专业协调01：分栋连厅与一层平面

专业协调02：二、三层临空边缘与屋面

专业协调03：门窗统计与结构待办

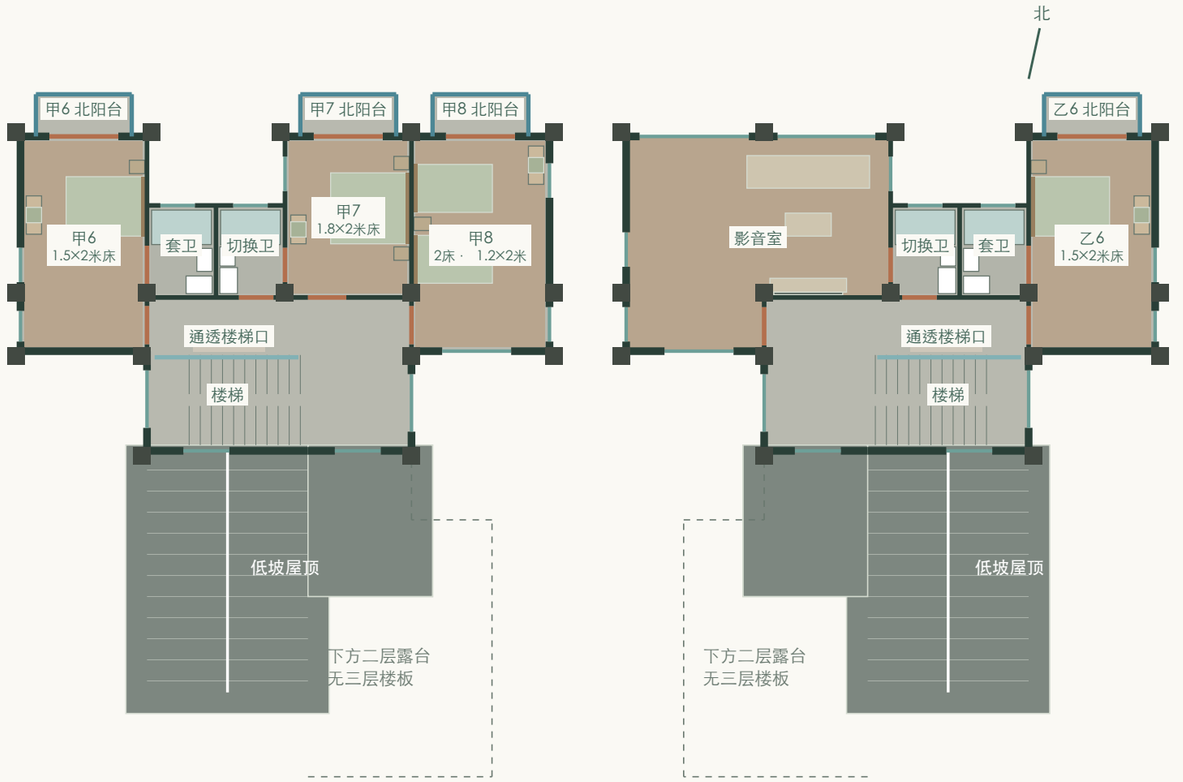
蓝线为保留的露台栏杆；深灰为恢复的走廊墙，青绿为新窗；室内楼板范围保留，北侧增卧室小阳台；内侧主屋顶补600毫米挑檐。

二层：有顶走廊加墙，转折通道补顶，前露台敞开

三层：走廊外墙保留，梯洞边改玻璃栏杆，低坡翼顶延伸

前部露台原8段栏杆保留，北侧卧室阳台各三面围护：0.35米暖灰轻质基座，上部哑光暖灰铜细竖杆与扶手，高度暂按1.20米建模；应复核实际完成面高度、竖杆间距、扶手、基座与边梁锚固。

后排主屋顶前坡约18°，楼梯并入连续坡面，二层卧室上方小顶左右约8°分坡，屋脊及侧檐向南约3°降低；三层前部原露台楼板全部取消，不将坡屋面作为可走露台。

相对内墙新增4扇端部高窗及4扇错位房间侧窗，连接厅前后补2窗。上层2米为墙轴线几何间距；实际净距、采光通风、防火及维护条件须正式核定。

专业协调10：v4挑檐与餐厅界面

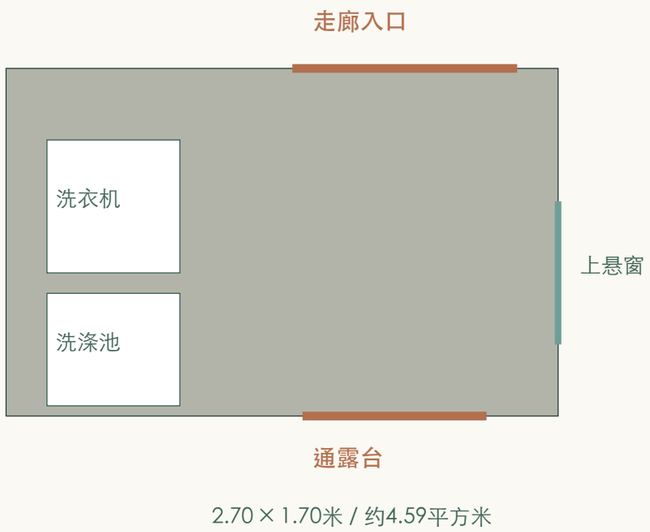
主檐600毫米，低檐550毫米；默认烟陶红；内侧600毫米挑檐分开收边，顶部约800毫米开缝。

主屋面外露边挑出约600毫米；二楼L形低屋面外露边挑出约550毫米。扩大外露檐口，保持原坡面和屋脊高度，采用约60毫米视觉薄檐、深阴影线及外围排水；接上层墙处采用泛水，不将屋面穿入室内。

v4恢复上层2米间距，一层保留2×5.6米连接厅。两户餐厅南侧3.60米轴线范围内的墙和门取消，连通长走廊；西、东端原柱保留；连接厅活动屏风打开时整块移走，取消中线短墙及横挡墙。地面同标高连续铺暖米灰室内砖；厨房界面、外侧玻璃围护保留。

中间4扇走廊窗0.90×1.85米，固定主玻璃配300毫米外开窄扇；4扇卧室侧窗0.90×1.60米，沿用旧版错位及半透玻璃，整扇外开。连接厅前后各补1.00×2.40米整片固定景窗，窗台0.55米、窗头2.95米。南端墙长5.00米、高2.20米，保留1.80米装饰花窗。屋檐落地黑色管线从外观模型移除，实际排水系统仍须正式设计。

挑檐悬挑、檩条、抗风连接、檐沟容量、滴水及屋面层厚度须联合设计。模型中的檐口和柱位只用于方案协调。餐厅墙移除时，上部荷载应由正式设计的梁柱体系承担，不能将移墙后的模型当作承载已获确认。

二层洗衣、一层梯下半开放收纳

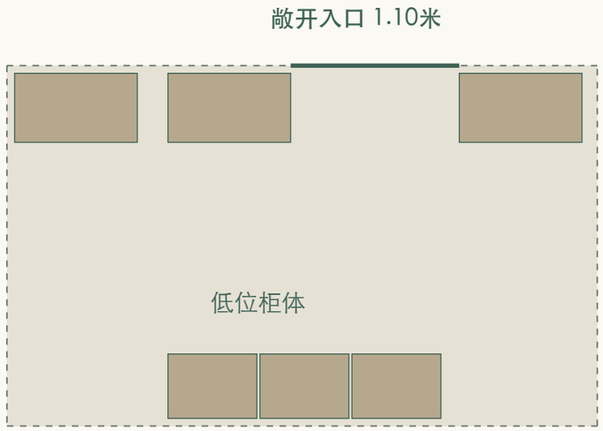
两户镜像设置；洗衣间双门连通，梯下为敞开入口、低柜、搁架与格栅。

虚线为楼梯投影，入口不设门。

两侧低柜配开放搁架与疏朗木格栅。

洗衣间：每户二层露台北侧约4.59平方米，走廊与露台各一门；设备、门扇和侧窗保留。轻质围护、设备荷载、防水与排水须联合设计。

梯下收纳：取消门与整面封墙，北侧原楼梯隔墙同步取消，中央1.10米入口敞开。低处阶梯式带门柜，高处开放搁架，两侧浅灰橡木格栅轻遮挡；低矮处只放物品，不作站立通道。

农具入甲户专用房间，季节用品入各户储藏间；梯下以鞋、雨具、常用杂物为主。通风、防潮、照明及实际梯板下净高须深化。

卧室北侧门窗：整幅玻璃，同高细框

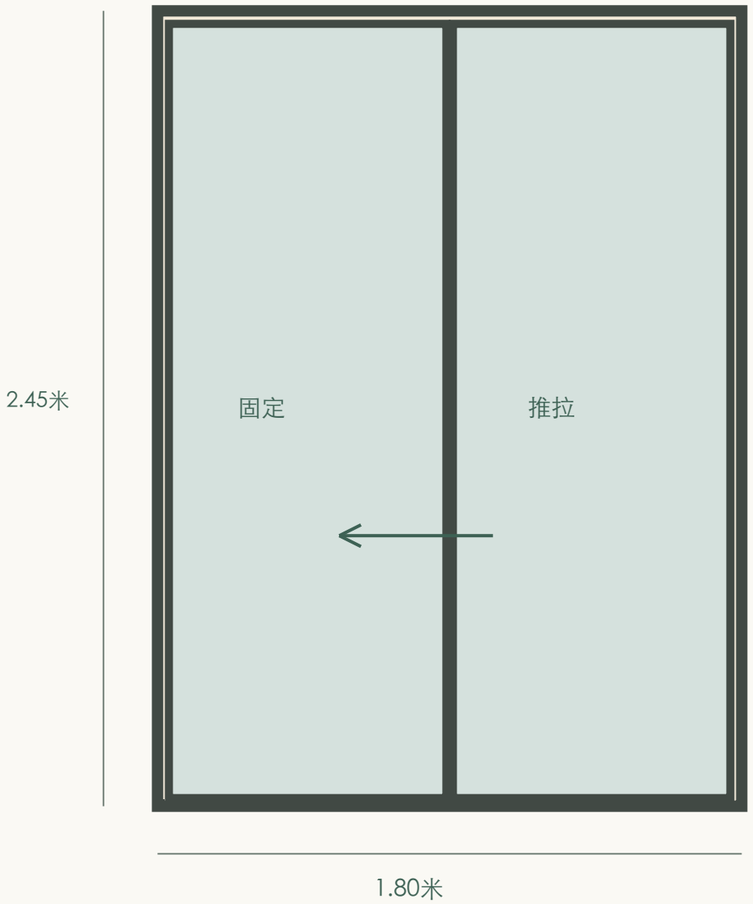
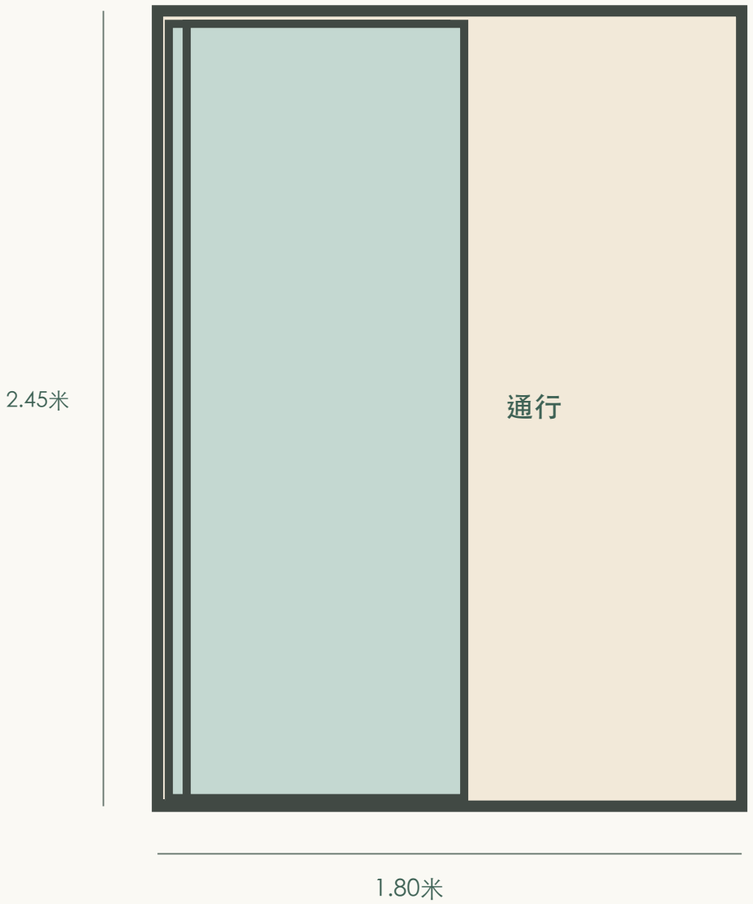
10组统一为1.80×2.45米通高推拉门；靠书桌侧固定，开启侧向其收拢。

闭合 / 两片完整玻璃

开启后 / 约0.82米通行口

设计：整组同高、统一外框，仅留一道中央接缝，玻璃一直延伸至低轨。每间房按书桌位置镜像设置固定侧，推拉不占用室内及1.10米深阳台的门扇回转空间。

模型意向：外框约35毫米、扇框约25毫米、闭合中缝约70毫米，低轨约20毫米，模型通行口约820毫米；均不是成品加工或验收尺寸。

采用配套外门系统，实际净开口、安全玻璃、密封、五金、纱门、轨道清洁、门外截水与阳台找坡由门窗深化及施工图共同落实。原洞口位置及宽度保留，不据此认定结构验算已完成。

一层：农具、干储分开，生活动线保持敞开

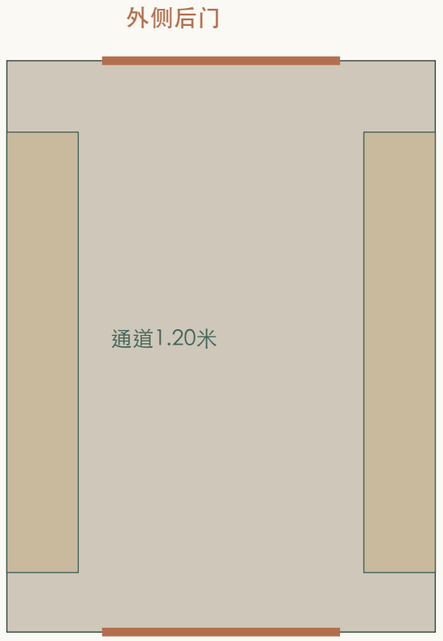
甲户设农具间约4.20平方米；两户各设储藏间约4.32平方米，乙户恢复原客厅。房屋轮廓不变。

甲户农具间 2.80 × 1.50米

室外直接进出 · 1.00米门洞

只取甲户客厅后部外侧角落，甲户电视移到新增隔墙前；乙户该处恢复客厅，取消农具外门、平台与缓坡。农具从甲户侧院进出。

门外平台1.50×2.40米。推车缓坡净宽1.10米、长5.40米，跨越450毫米高差。

坡度1:12，侧缘设低挡边；场地、排水、防滑及成品净空待深化。

三楼楼梯玻璃栏杆

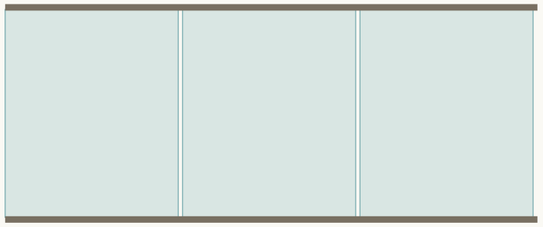
三楼取消楼梯北侧整面隔墙；透明栏杆沿梯洞边设置，旁侧上楼出口保持敞开。走廊外墙、原柱和楼梯固定窗保留。

模型高度1.20米

固定玻璃及栏杆的安全玻璃、构造、承载与锚固须正式设计。日照功能是方案展示工具，不是报审或规范日照分析。

三楼影音室：向天井侧南扩为L形

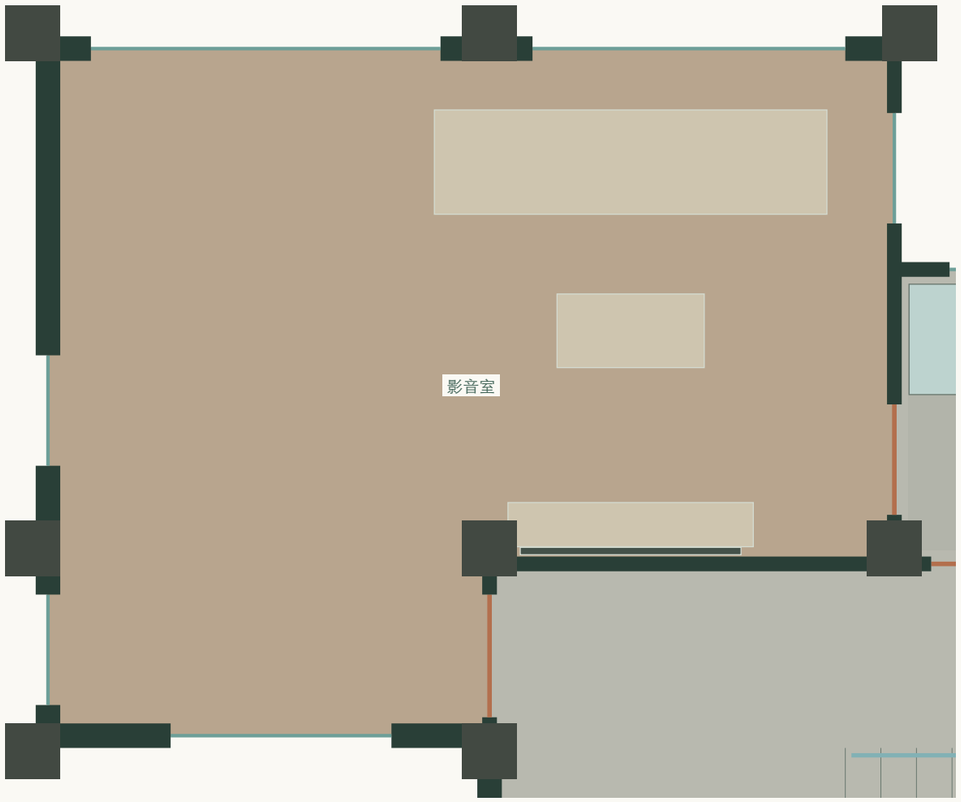
原约28.98平方米，增加约5.04平方米至34.02平方米；沿前排两柱围合，右侧公共走廊保留。

墙、门、窗与家具一起调整

1. 拆旧南墙靠天井约3.60米的一段及原门；两柱之间形成新的南向围护，转角侧墙闭合，影音室保持独立。

2. 南窗恢复原1.80×1.85米分格，窗台1.00米、窗头2.85米；固定主玻璃配0.45米外开窄扇。其余5扇后排南向高窗沿用原分格。

3. 新入口位于转角侧墙，门洞1.00米，向影音室内开，避开楼梯到达及公共卫浴通道。

4. 电视贴右侧保留实墙，沙发与电视对正；原北向四折大窗、可切换卫浴及其双入口保留。

5. 不增楼板，不改屋顶或柱位；扩入部分由原楼板与主屋面覆盖。拆墙性质、梁下净高及新增围护荷载须正式核定。

地面连续采用浅橡木色木纹瓷质砖；转角扩出的区域可作自由活动空间。图示为同一模型平面，未据此完成结构承载或隔声设计。

14间卧室：三间双床，其余按房型配床

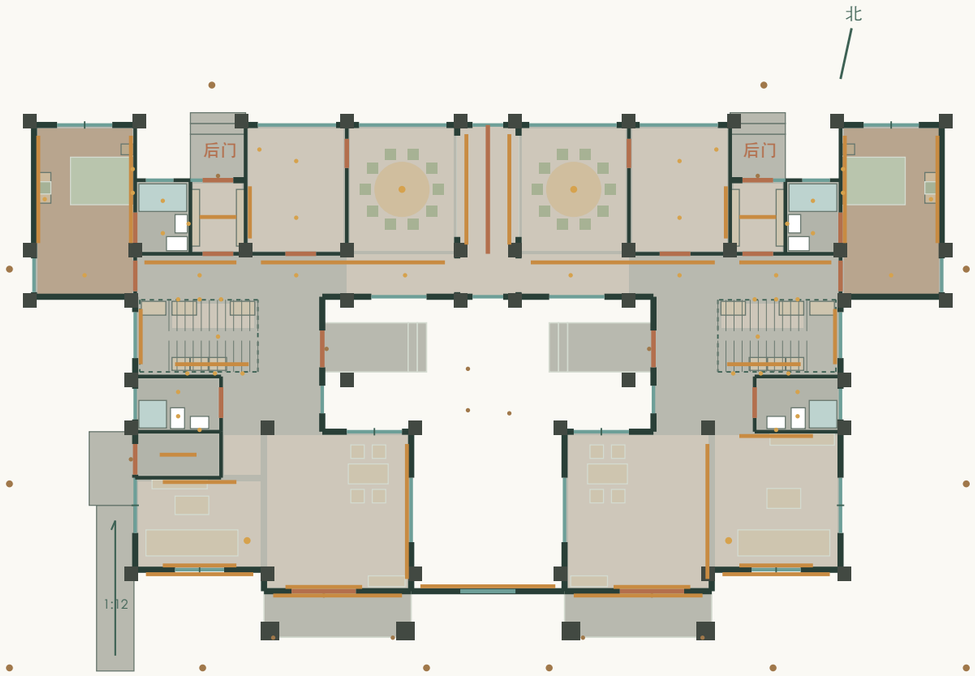
床垫长统一2.00米；三间双床房共6张1.20米床，全屋共17张床。门洞、卫浴及阳台保留。

甲3、乙3、甲7各用一张1.80×2.00米床；甲4、乙4、甲8各用两张1.20×2.00米床，并列布置。每间卧室标签显示床垫尺寸。床头均有完整实墙，床头柜各两只抽屉；双床房共用柜，书桌及北阳台路线保留。成品家具与完成面净距须现场复核。

1.20米为常见成品床垫宽度，不是必须统一采用的法定标准。薄床架外包长约2.05米、宽比床垫多约50毫米，采购时须按实际床架复核。
